改善箇所説明図

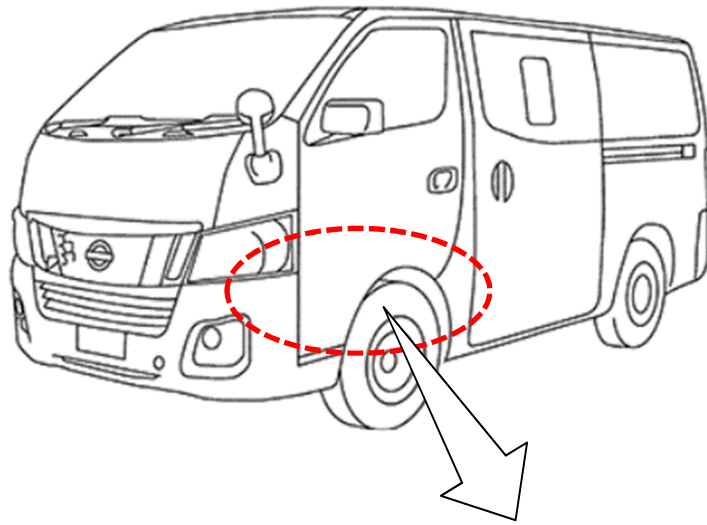
基準不適合発生箇所

オートマチックトランスミッションにおいて、トルクコンバータのロックアップクラッチを固定するリベット寸法が不適切なため、強度が不足してリベットが破損することがある。そのため、リベットの破損片による摩擦材の異常摩耗等が発生して、トルクコンバータのロックアップができなくなり警告灯が点灯し、最悪の場合、摩耗粉によりオイルストレーナーが詰まり、オイルポンプの油圧が不足することで走行不能となるおそれがある。

改善の内容

全車両、トルクコンバータを対策品に交換する。なお、特定の故障コードを確認した場合はトランスミッション本体を交換する。

注： は交換部品を示す。

識別：白色のシールをモデルナンバープレートの上横に貼り付ける。
